Aménagement d'un parc photovoltaïque

Commune de Gouzon

Mémoire en réponse à l'avis de la MRAE de la Région Nouvelle Aquitaine

Réf : 2020-000280 Octobre 2020

Carte 1 : localisation des coupes topographiques présentées page suivante

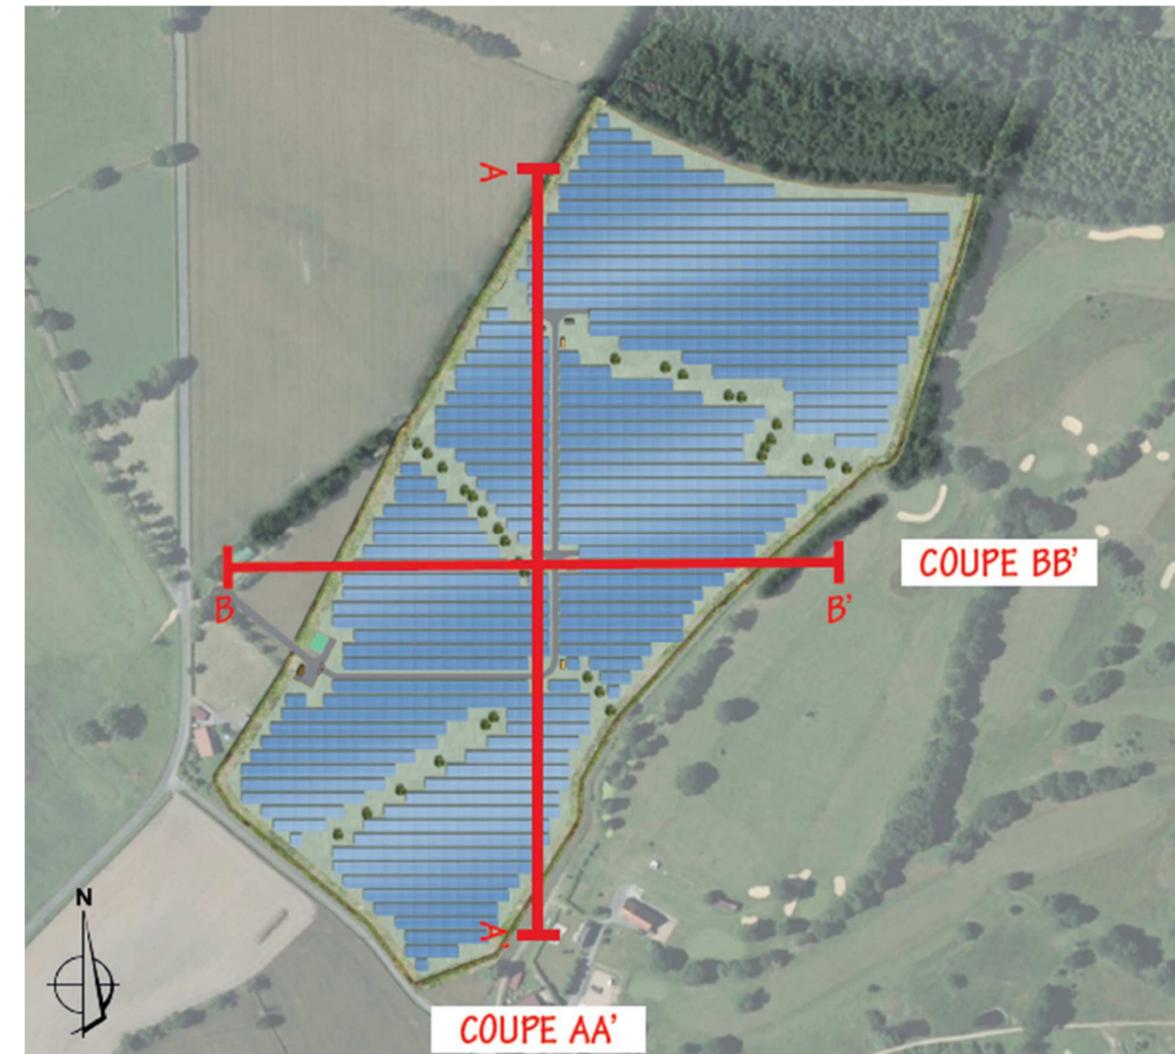
L'étude précise en page 195 qu'aucune modification de la topographie ne sera nécessaire pour la réalisation du projet. La MRAe estime que cette affirmation demande à être précisée concernant en particulier la création des pistes d'accès. L'inventaire des zones humides demande également à être confirmé par des relevés de terrain.

Le site se localise à flanc de colline dans la vallée de la Goze, affluent de la Voueize. Son relief, variant entre 378 m NGF et 395 m NGF, est en pente orientée nord-est / sud-ouest avec des pentes davantage marquées sur la partie nord correspondant à la formation géologique de rhyolites. La majeure partie des terrains ne présente pas de contrainte majeure pour la réalisation du projet mais la moitié nord néanmoins montre des pentes pouvant dépasser 8 %.

La piste fera 4 m de large et sera revêtue en matériaux concassés perméables, adaptés à une circulation lourde nécessaire pendant la phase de chantier (livraison des postes de transformation). En tout, 561 ml de pistes seront créés pour le projet depuis la RD7, représentant une surface totale de 4576 m².

Les pistes lourdes nécessiteront quelques terrassements correspondant à un décapage des trente premiers centimètres de terrain. Cette surface sera nivelée, un géotextile sera apposé puis des matériaux concassés type Grave Non Traitée seront mis en place. Les pistes suivront la topographie sans la modifier.

La topographie du terrain actuel puis du terrain après aménagement seront les mêmes. Aucun terrassement visible (hormis les fondations des postes électriques) ne sera effectué.

Les travaux n'ont pas donc pas d'impact sur le profil du terrain (car il n'y a pas de terrassement) et pas d'impact sur le sous-sol (structure des panneaux photovoltaïques en pieux battus)

Carte 6 : Délimitation des zones humides au sein de l'AEI

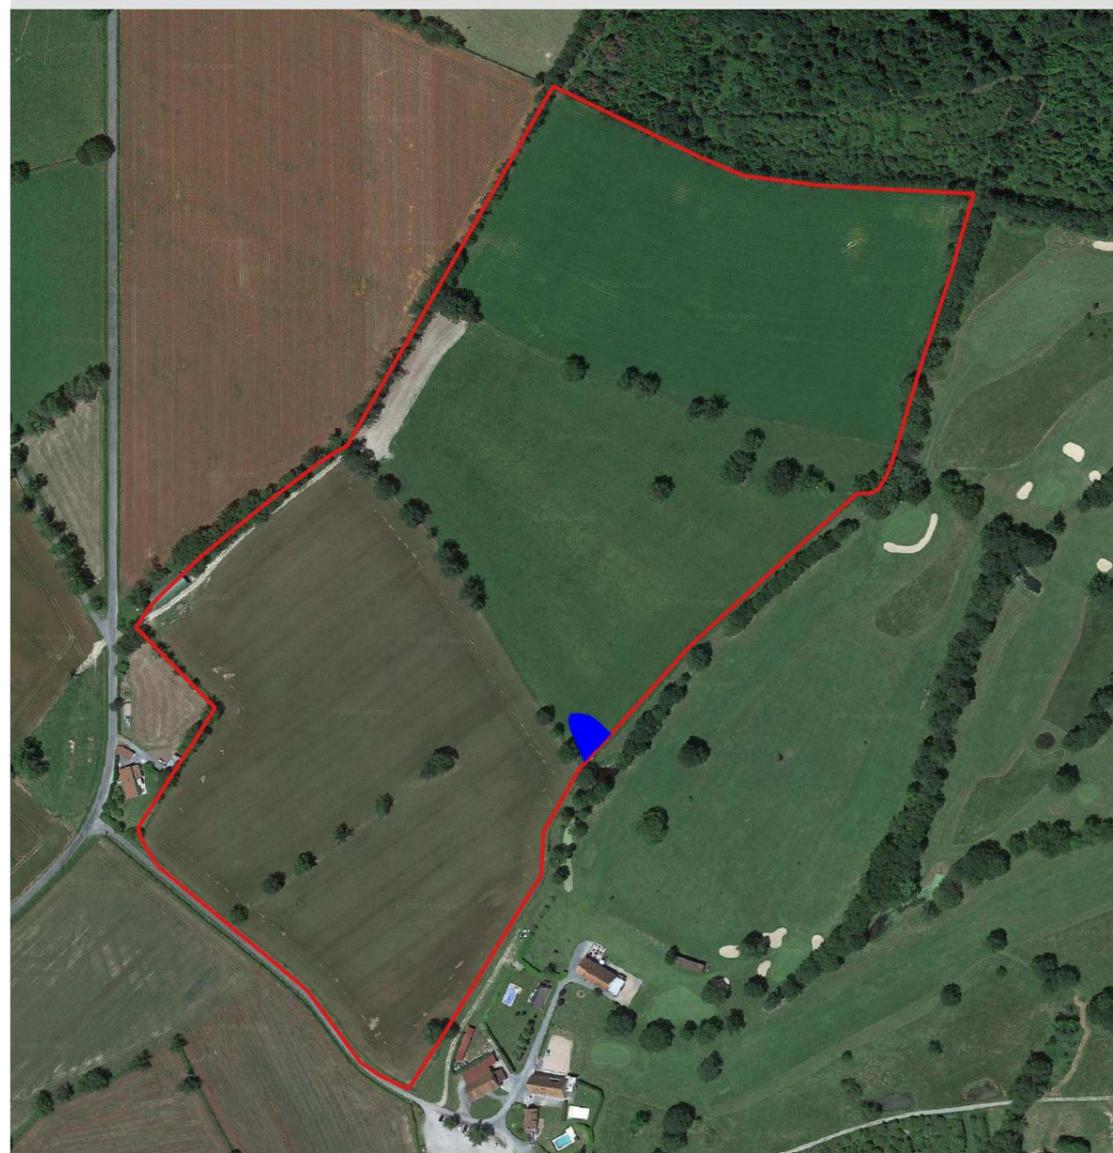
L'étude précise en page 195 qu'aucune modification de la topographie ne sera nécessaire pour la réalisation du projet. La MRAE estime que cette affirmation demande à être précisée concernant en particulier la création des pistes d'accès. L'inventaire des zones humides demande également à être confirmé par des relevés de terrain.

En l'absence de possibilité d'application du critère « végétation », la délimitation des zones humides au droit de l'AEI s'est uniquement basée sur le critère « pédologique ».

Ainsi, **l'enveloppe de zones humides recoupée par l'AEI est estimée à environ 500 m²**, correspondant à une zone de source mal drainée localisée en amont de la pièce d'eau voisine du golf de la Jonchère.

L'enveloppe des zones humides répondant au critère « pédologique » a notamment été estimée en croisant :

- les résultats du maillage de sondages,
- l'analyse de la topographie,
- l'observation des zones de rétention d'eau pluviale en période hivernale/printanière.

Il s'agit d'une zone humide dégradée par le travail récurrent des sols, ne permettant pas une fonctionnalité écologique optimum, notamment en limitant les potentialités de développement d'une flore hygrophile spontanée.
